**AVIS RELATIF À LA PROTECTION
CONTRE LES EVENTUELS EFFETS NOCIFS ET NUISANCES
PROVOQUÉS PAR LES RAYONNEMENTS NON IONISANTS
GÉNÉRÉS PAR DES ANTENNES ÉMETTRICES STATIONNAIRES**

Commune : CHAUDFONTAINE - Exploitant : TELENET GROUP

Référence exploitant : LG2307A

Rapport n° 4894 / 2023

Figure 1 : Vue en plan des lieux de séjour et des points de contrôle

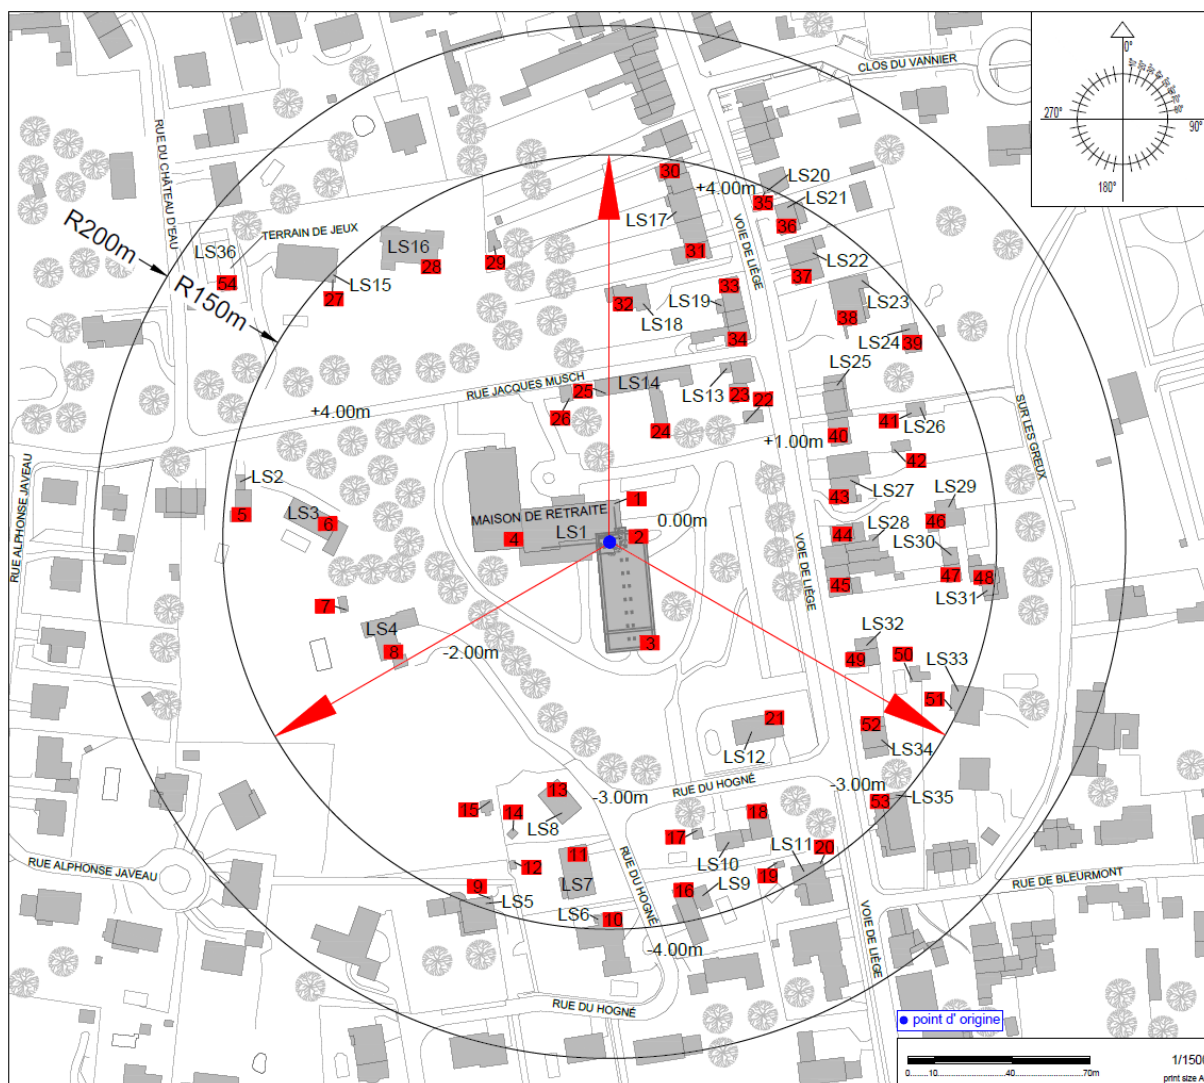
N° point de contrôle	LS	Atténuation (dB)	Indice d'exposition relatif à la limite par installation IE_i
32	LS18	3,0	0,997
3	LS1	3,0	0,957
1	LS1	3,0	0,854
4	LS1	3,0	0,821
34	LS19	3,0	0,564
31	LS17	3,0	0,540
33	LS19	3,0	0,503
29	LS17	3,0	0,445
30	LS17	3,0	0,388
49	LS32	3,0	0,384
45	LS28	3,0	0,340
52	LS34	3,0	0,327
28	LS16	3,0	0,303
35	LS20	3,0	0,292
36	LS21	3,0	0,281
37	LS22	3,0	0,274
51	LS33	3,0	0,261
8	LS4	3,0	0,251
6	LS3	3,0	0,241
53	LS35	3,0	0,236
44	LS28	3,0	0,233
47	LS30	3,0	0,213
2	LS1	3,0	0,208
23	LS13	3,0	0,207
18	LS10	3,0	0,203
48	LS31	3,0	0,197
40	LS25	3,0	0,197
50	LS33	3,0	0,194
38	LS23	3,0	0,192
20	LS11	3,0	0,171
5	LS2	3,0	0,171
25	LS14	3,0	0,163
54	LS36	0,0	0,141
27	LS15	3,0	0,133
46	LS29	3,0	0,123

En ce qui concerne les antennes de l'installation mentionnées dans le tableau 1, la distance maximale à laquelle la limite pourrait être atteinte, à l'extérieur, est égale à 133,8 m. S'il n'y a pas de LS à une distance inférieure, les antennes respectent forcément la limite d'immission.

Dans le cas des LS situés à l'intérieur des bâtiments, une atténuation d'obstacle est prise en compte et il en résulte que la distance maximale à laquelle la limite pourrait être atteinte se réduit à 94,7 m.

Figure 2 : Vue en plan des installations d'antennes dans un rayon de 300 mètres autour de l'installation faisant l'objet de la demande d'avis

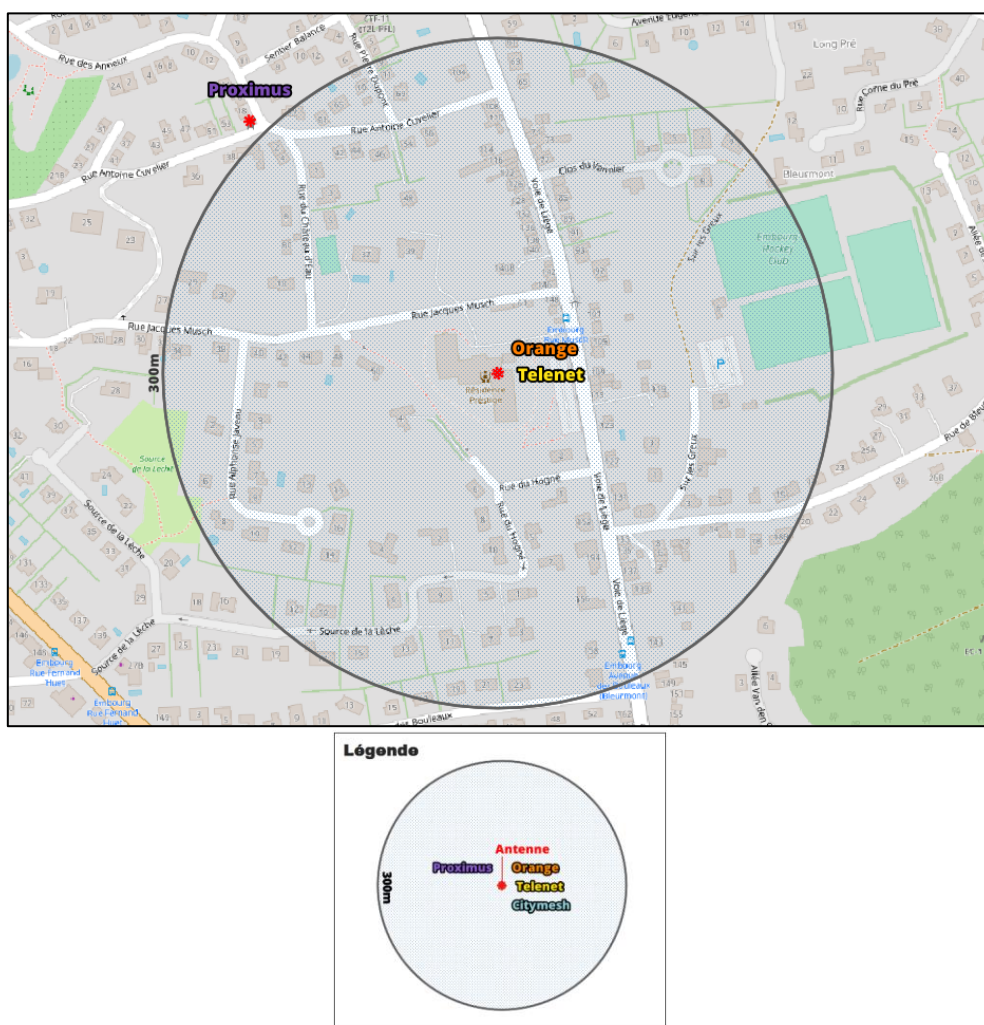
Compte tenu du nombre d'installations localisées dans la figure 2, il apparaît que l'intensité du rayonnement électromagnétique généré, dans les lieux de séjour situés à proximité de l'installation référencée dans le paragraphe 2, par l'ensemble des antennes émettrices stationnaires de l'ensemble des exploitants du même site d'antennes émettrices stationnaires respecte la limite fixée à l'article 4, § 2 du décret.
